Notitie

BERICHT AAN	: Gemeente Amersfoort	DATUM	: 15 mei 2015
TER ATTENTIE VAN	: mevr. C. Heezen	KENMERK	: RP/HH99/
BERICHT VAN	: RUD Utrecht		
AFZENDER	: dhr. R. Polman	TEL.NR	:030-2582987
ONDERWERP	: Actualisatie advies externe veiligheid Keerkring 5		
KOPIE AAN	: nvt

Figuur 2: Indeling Keerkring 5

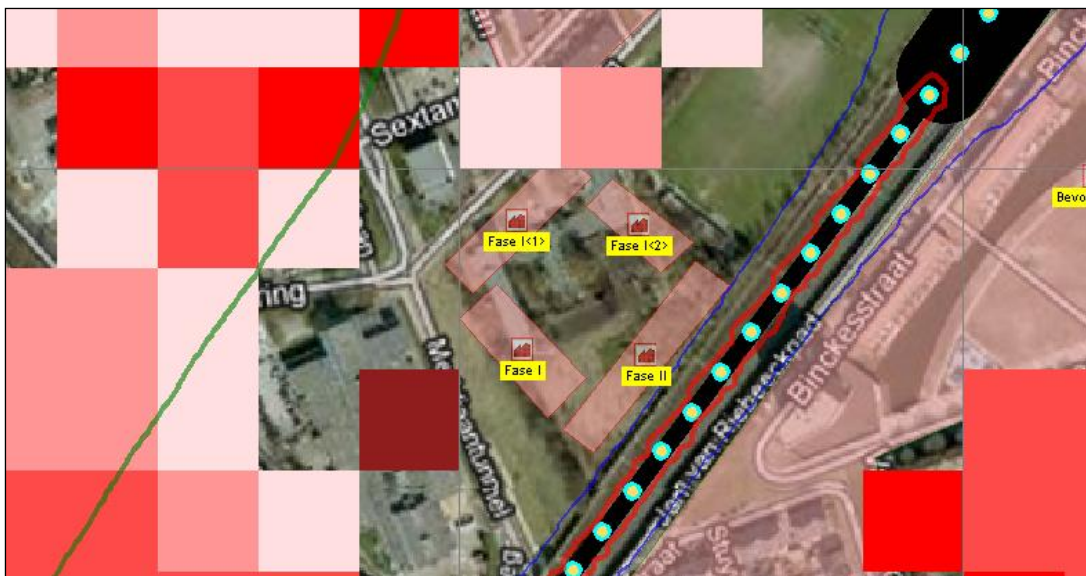
De indeling voor de locatie Keerkring 5 is gewijzigd ten opzichte van de oorspronkelijke planning zoals gemodelleerd in 2013. In 2013 is uitgegaan van circa 250 woningen tegen 200 woningen nu. In de huidige planvorming worden de woningen, inclusief balkon, vanaf 30 meter van het spoor gebouwd. Direct aan het spoor worden afgaande op het aantal woonlagen 100 woningen gebouwd. In 2013 is uitgegaan van een grotere totale populatie en populatie direct aan het spoor dan momenteel wordt voorzien. Hieruit volgt dat het groepsrisico niet hoger wordt dan in 2013 is berekend. De huidige indeling geeft geen aanleiding om het groepsrisico opnieuw te berekenen of de verantwoording van het groepsrisico te herzien.

Op 1 april 2015 is het besluit externe veiligheid transportroutes (Bevt) in werking getreden. Conform het Bevt dient rekening te worden gehouden met plasbrandaandachtsgebieden (PAG). Uit bijlage II van de Regeling basisnet volgt dat ter plaatse van het spoor nabij de locatie Keerkring 5 rekening moet worden gehouden met een plasbrandaandachtsgebied. Het plasbrandaandachtsgebied is een zone van 30 meter gemeten vanaf de buitenste spoorstaven waarbinnen rekening moet worden gehouden met de gevolgen van een plasbrand. De woningen aan de Keerkring worden inclusief het balkon buiten deze 30 meter gerealiseerd.

De huidige indeling voor woningbouw aan de Keerkring 5 geeft geen aanleiding het oorspronkelijke advies uit 2013 te actualiseren.
